Mission régionale d'autorité environnementale

**Avis délibéré
sur le projet de renouvellement urbain du quartier des
anciennes Beaudottes et de Savigny
Sevran et Aulnay-sous-bois (93)**

N° APJIF-2023-045
23/08/2023

Figure 2: plan de la programmation des équipements (AO2, p. 11)

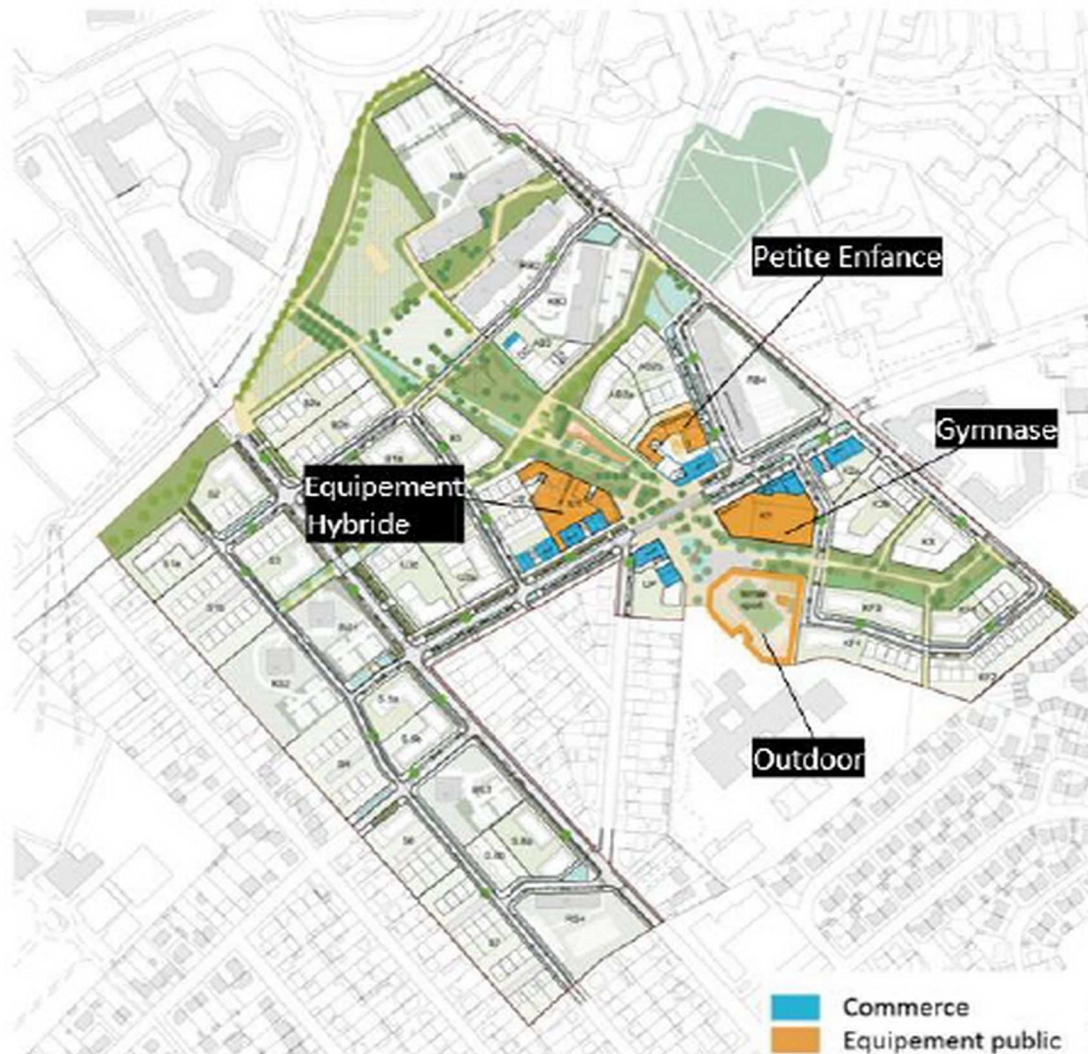
Parmi les interventions prévues au projet, le dossier évoque également la destruction d'une rangée de garages automobiles en bordure de site, près de l'avenue des Primevères (A.04, p. 62), le déplacement de l'allée Bougainville et la suppression d'un rond-point de l'avenue Dumont d'Urville (A.04, p. 76). Cette dernière pourrait en outre être requalifiée dans le cadre d'une opération connexe y créant notamment deux pistes cyclables (A.02, p. 46/48). Cette opération connexe, qui entre dans le cadre d'un renforcement du réseau cyclable à plus grande échelle, n'est pas suffisamment décrite dans le dossier (absence de plan masse, d'échéancier et d'indications relatives à son stade d'avancement).

Le programme immobilier du projet porte sur 76 545 m² de surface de plancher de logements, 11 400 m² d'équipements et 1 846 m² de commerces. Dans le dossier, il n'est pas précisé si ces surfaces concernent uni-

quement les usages créés ou modifiés par le projet, ou bien si elles intègrent également les usages conservés (non supprimés et non modifiés).

- expliciter en quoi consiste la « résidentialisation » de ce projet, son rapport avec la réhabilitation des logements et en quoi elle « améliore les mobilités piétonnes » ;
- décrire l'opération connexe de requalification et de création de pistes cyclables sur l'avenue Dumont d'Urville (plan masse, échancier, stade d'avancement) ;
- décrire pour chaque type d'usage du projet, les surfaces de plancher supprimées et créées ;
- décrire toutes les composantes du projet, y compris celles dont le calendrier de réalisation est décalé.

Figure 3: ambiance paysagère prévisionnelle de la place Dumont-d'Urville

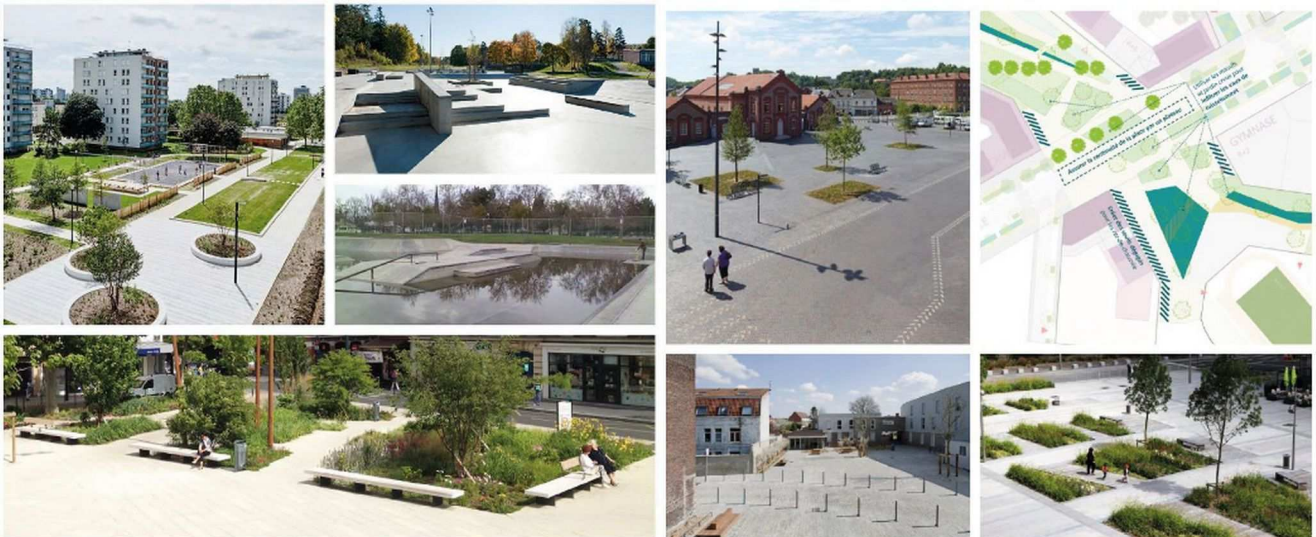
La structuration du quartier autour de deux axes, l'un paysager (« coulée verte »), l'autre urbain (avenue Dumont d'Urville), augmentera sa fonctionnalité urbaine, de même que le regroupement des commerces et équipements autour de la place Dumont d'Urville (à l'intersection de ces axes). Les illustrations laissent supposer l'introduction de mobilier urbain en quantité. Le dossier évoque des plantations « *de part et d'autre de la rue* » (A.02, p. 42). Ces implantations devraient être conçues judicieusement pour éviter de constituer des obstacles pour les personnes à mobilité réduite.

- produire des représentations visuelles du projet permettant de mieux apprécier sa volumétrie, sa matérialité et la manière dont il transforme le paysage environnant, notamment par des vues perspectives avant/après à hauteur du piéton qui montrent l'intégration des immeubles conservés et la relation avec les quartiers riverains .

Figure 5: continuités écologiques (A.03, p. 61) et localisation de la trame arborée du sous-secteur 5

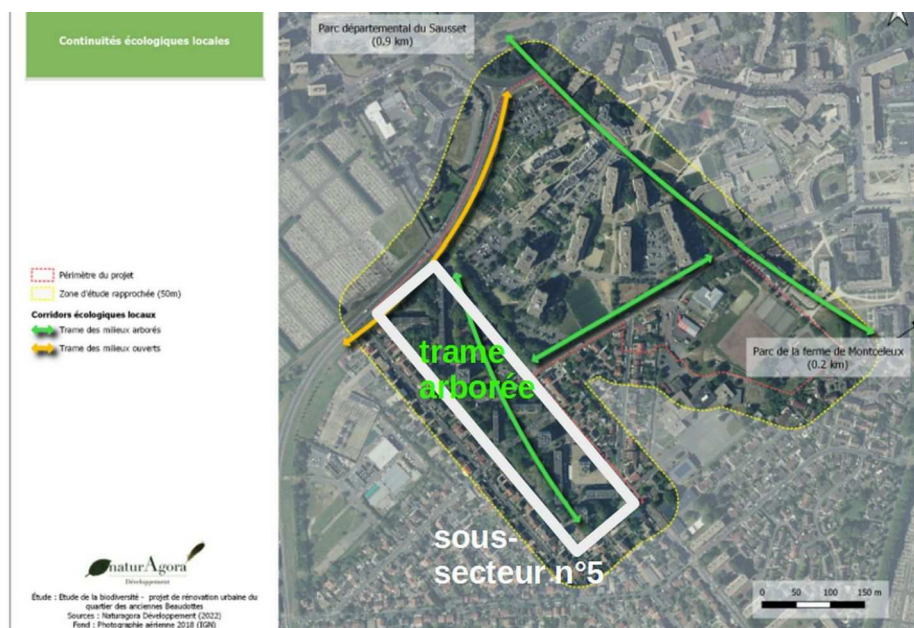
Cependant, pour l'Autorité environnementale (à la lecture du plan masse – A.02, p. 10), la trame arborée du sous-secteur 5 du projet (bande sud-ouest du site – A.02, p. 30/31) qui, selon l'étude d'impact, forme une continuité écologique (A.03, p. 61), devrait perdre en densité arborée, avec des impacts sur les déplacements d'espèces mais aussi le cadre de vie¹².

- de compléter les inventaires de biodiversité, notamment pour l'avifaune hivernante et l'entomofaune ;
- de réévaluer les enjeux liés à la présence d'espèces patrimoniales et aux fonctions écologiques de certains habitats présents sur le site ;
- d'analyser rigoureusement les incidences brutes du projet sur la biodiversité ;
- de démontrer l'absence de perte nette de biodiversité après prise des mesures d'évitement et de réduction ;
- d'améliorer la connaissance et la prise en compte des enjeux écologiques des arbres du site (inventaire des cavités arboricoles, préservation des arbres du sous-secteur 5, justification de l'équivalence écologique des strates arborées détruites et restituées).
